2024.1.9

- 1.OPL3音频电路有严重问题，不排除YAC512有故障
- 2.参考RE1-YM2608的电路，发现ps98-ymf262音频部分有问题。
- 3.之前做OPL3-USB时就发现接缓冲器没用，音量很小，所以必须放大
- 4.OPL2完美
- 5.TST1必须拉高

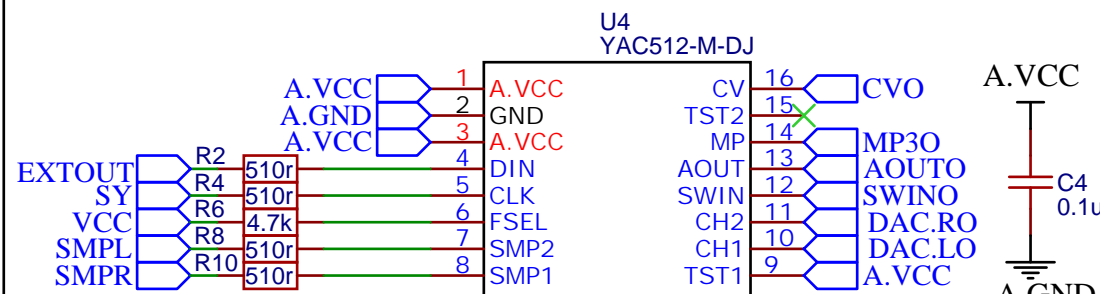
这里错了，但是AC和BD可以调换位置

这里错了，但是AC和BD可以调换位置

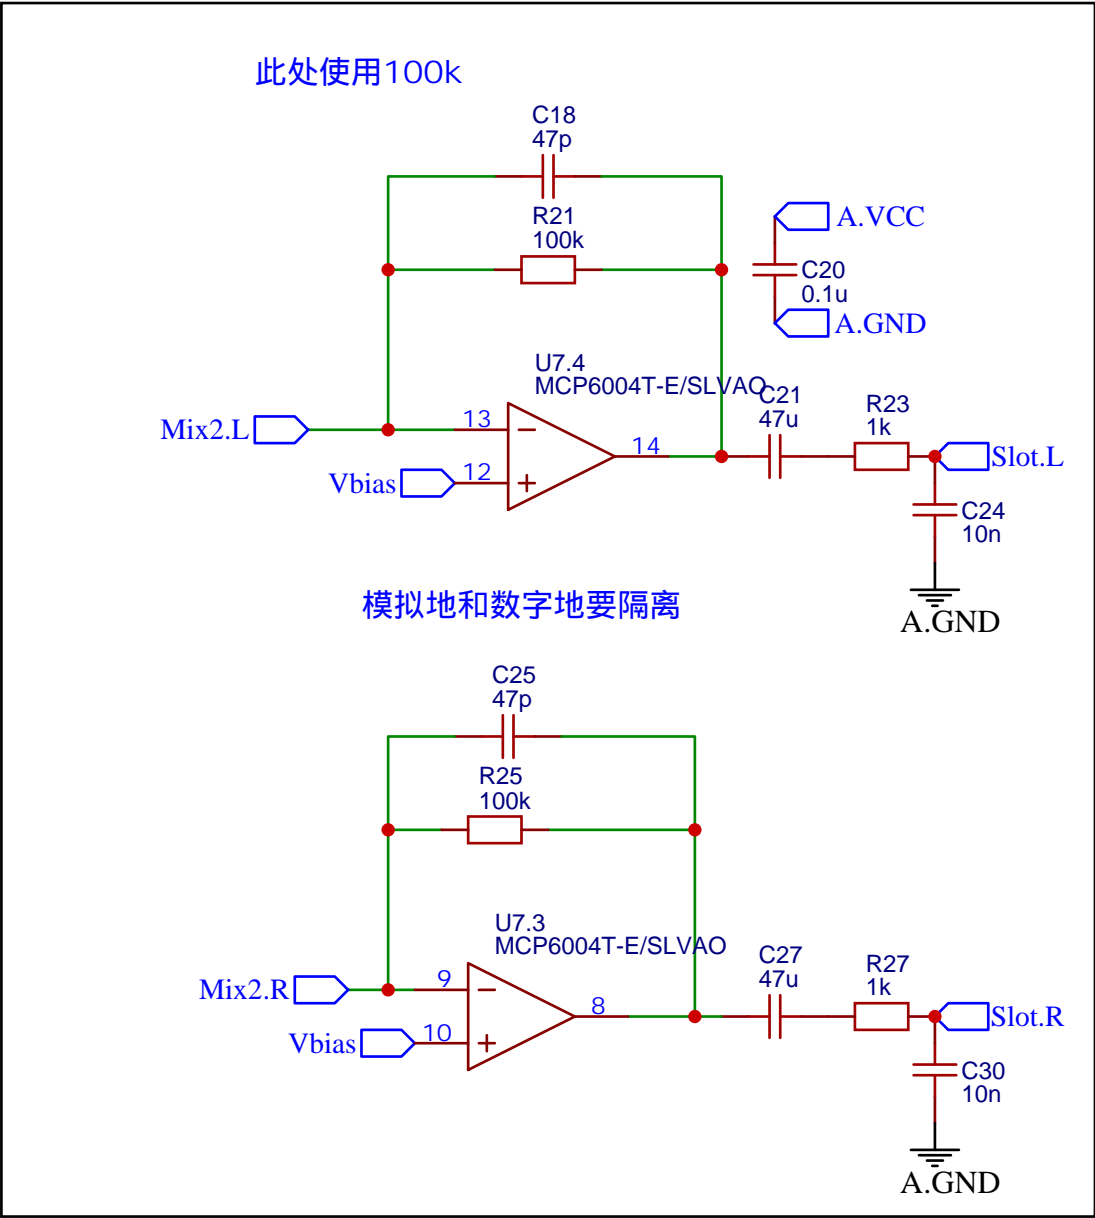
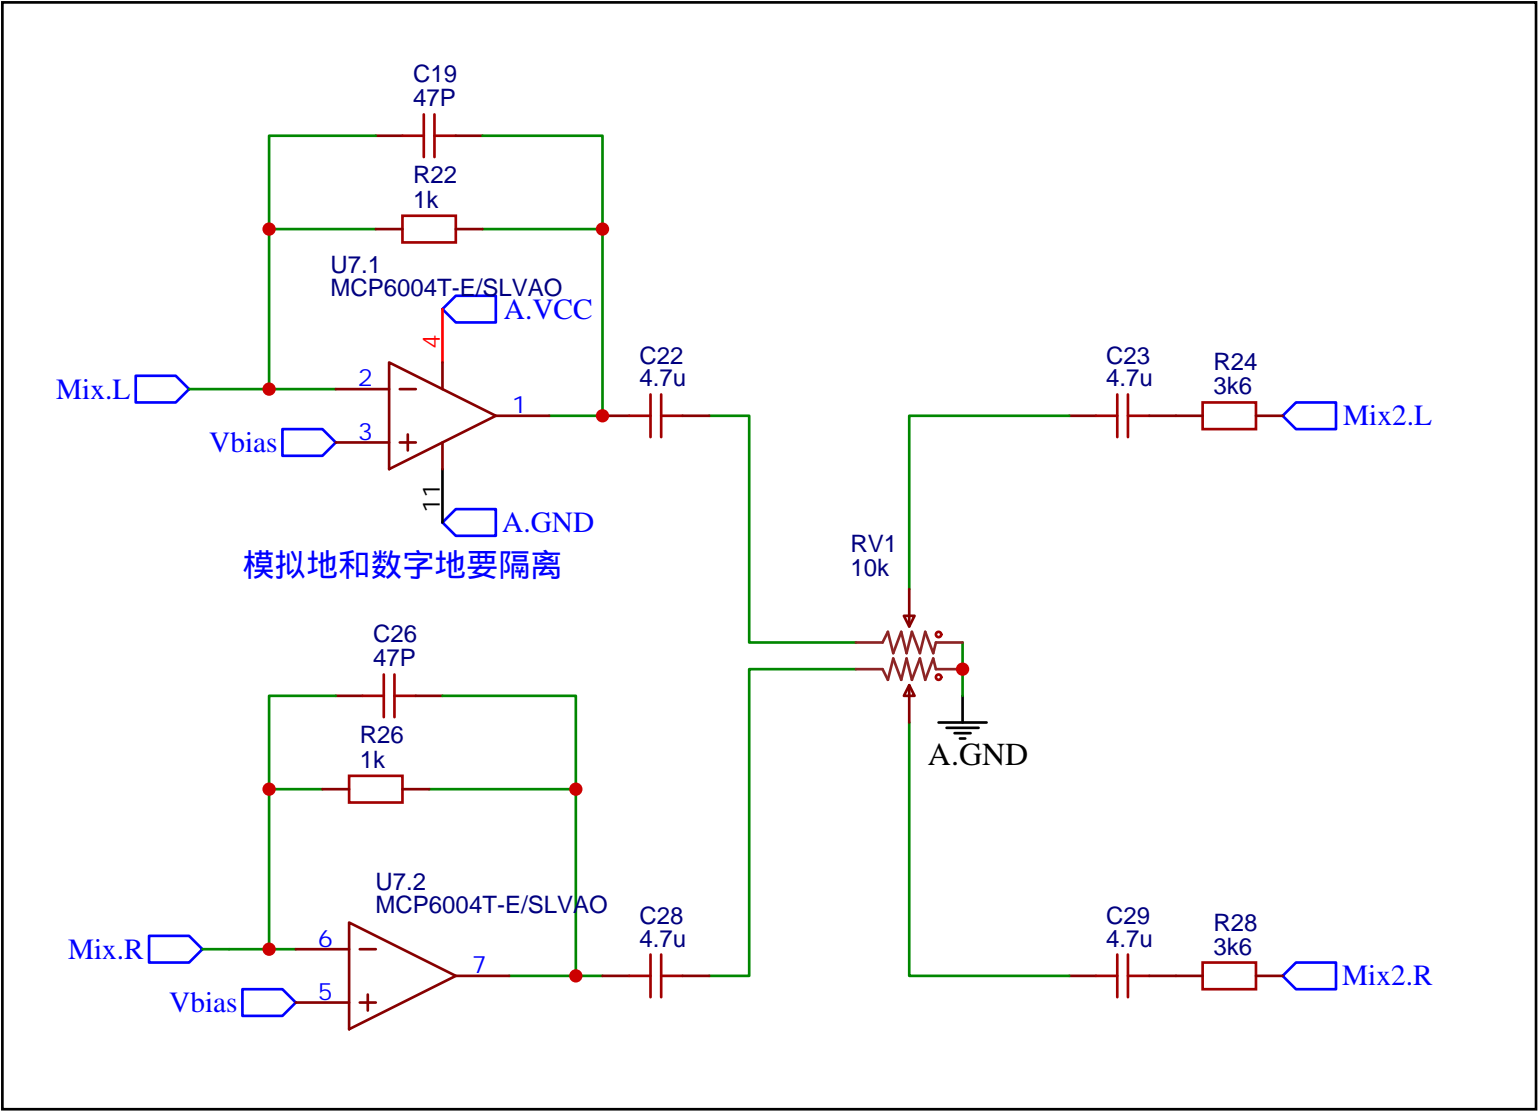
这里电容太大了，直接去掉
